不具合箇所説明図

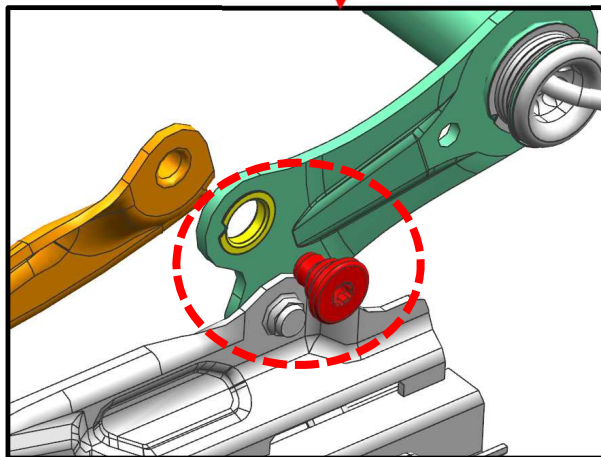
不具合発生箇所

<不具合の状況>

運転席及び助手席の電動シートにおいて、高さ調整機能のジョイント部の製造が不適切なため、電動シート作動時にジョイント部を固定しているボルトが緩むことがある。そのため、そのままの状態で使用を続けると、固定しているボルトが外れ、最悪の場合、急激にシート位置が変化するおそれがある。

対策部品

全車両、ボルトを対策品に交換し、ワッシャー及びナットを追加する。

左側 A ピラー(下側ドアヒンジの下)に青色ペイントを塗布する。
